## **9. DA ANÁLISE REALIZADA COM AVALIAÇÃO DE DADOS RESTRITOS AOS ANOS DE 2012 A 2014 E DA DESCONFORMIDADE COM OS PARÂMETROS LEGAIS**

Destaca-se os trechos do *PU N° 1375747/2017* abaixo transcritos não só pela descrição de desconformidade com o parâmetros legais do Córrego Passa Sete como também pela intermitência dos monitoramentos que, conforme consta do parecer, foram avaliados com dados referente às análises dos anos de 2012 a 2014.

### **13. DA PILHA DE ESTÉRIL PREVISTA NO EIA PROJETO MINAS RIO APRESENTADO EM 2008 PARA OBTENÇÃO DA LICENÇA PRÉVIA**

**FIGURA 2.13 - Projeção da condição topográfica da Serra do Sapo para configuração da mina no ano 20 na Serra do Sapo**

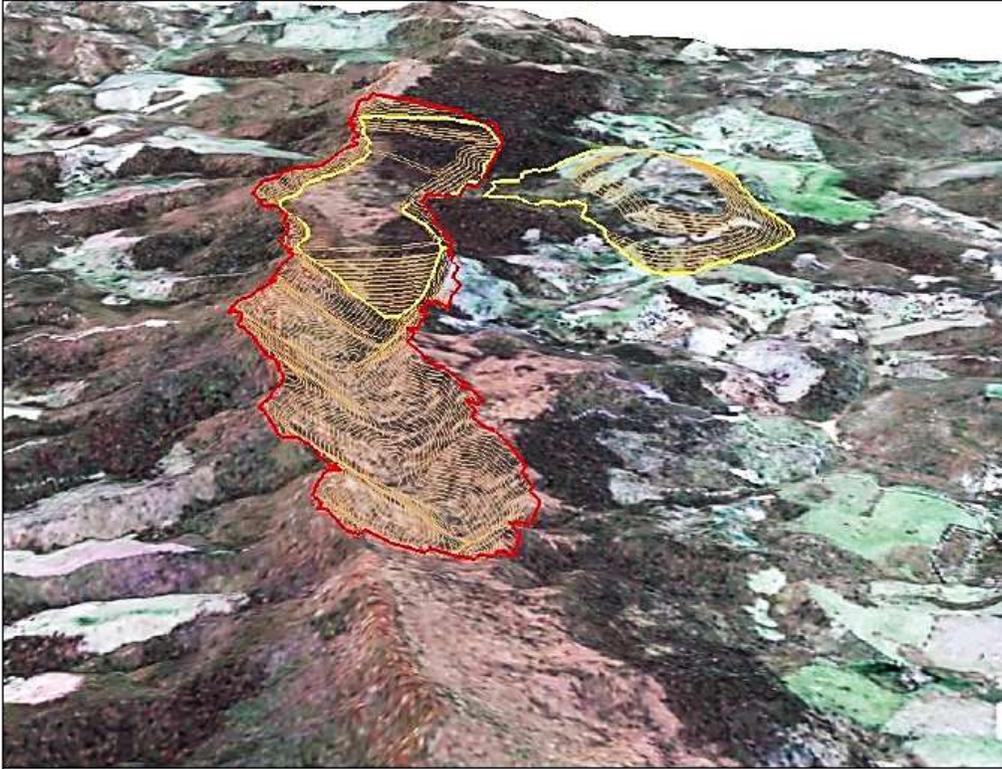
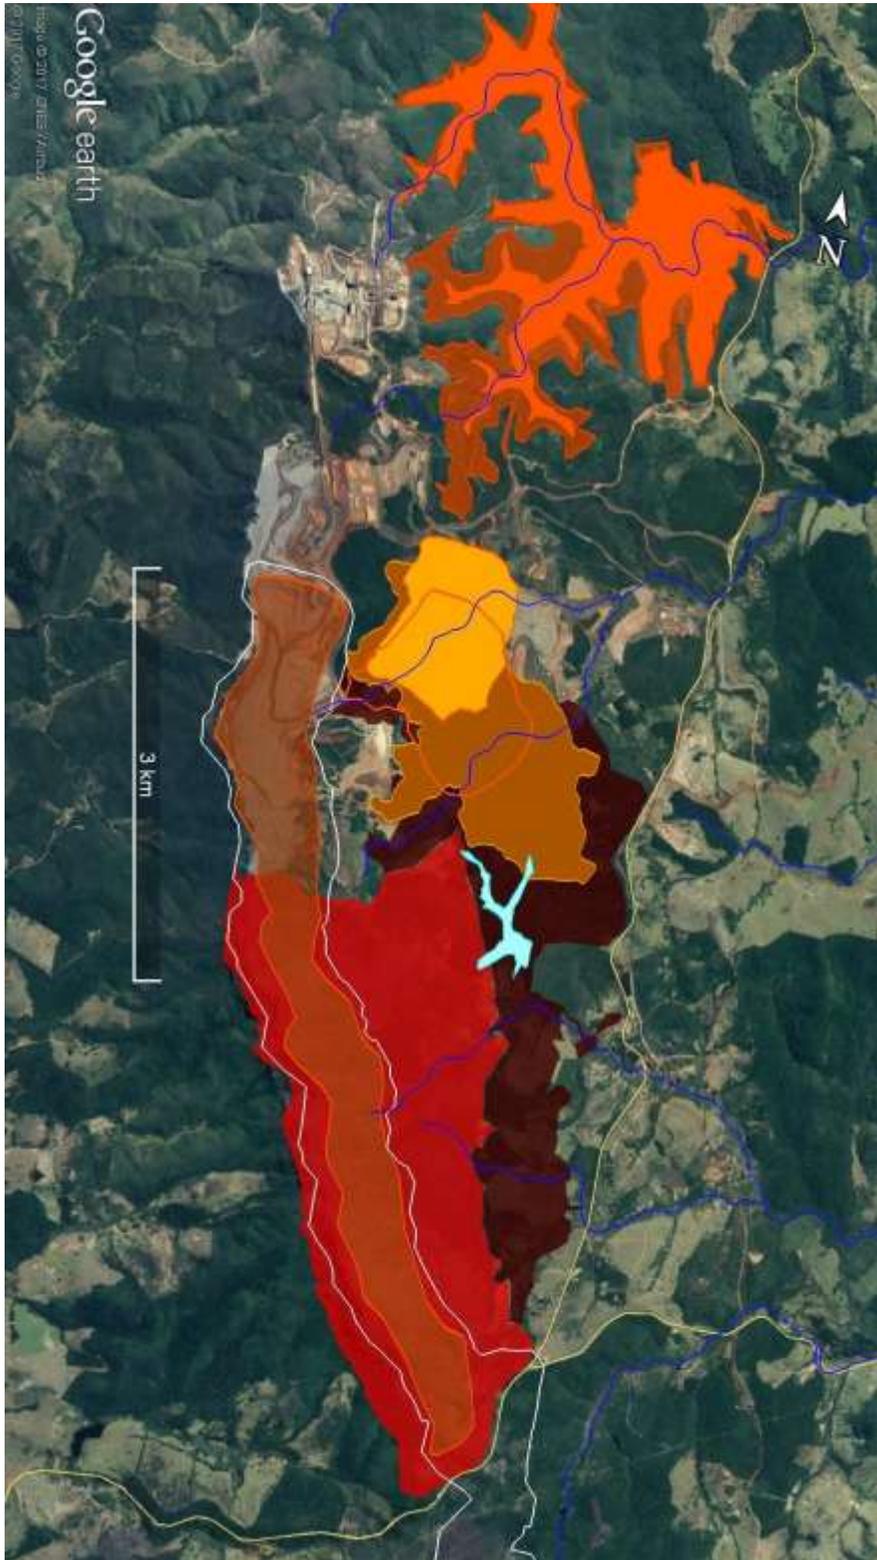
E, mais adiante, o empreendedor detalha a proposta de disposição de estéril a partir do 4ª ano de exploração, comprometendo-se a realiza-lo nos limites internos da cava:

*Conforme mencionado anteriormente, estrategicamente as atividades de extração minerária no Projeto Minas-Rio terão início na área da Serra do Sapo, em sua porção Norte, com desenvolvimento para o sul e será adotada tecnologia de disposição de estéril dentro dos limites da cava com o desenvolvimento concomitante à exaustão da lavra. (EIA apresentado para LP – pag 121)*

Proposta atual para a Etapa 3 - disposição da pilha de estéril alterada em relação ao Projeto original aprovado em 2008

Contrariando tudo o que foi debatido, planejado, acordado e licenciado para se garantir o pressuposto de viabilidade ambiental por meio da licença prévia de 2008 encontra-se ameaçado diante da proposta contida no EIA 2015, SEM QUE TENHA HAVIDO QUALQUER MANIFESTAÇÃO DA EQUIPE TÉCNICA NESTE SENTIDO.
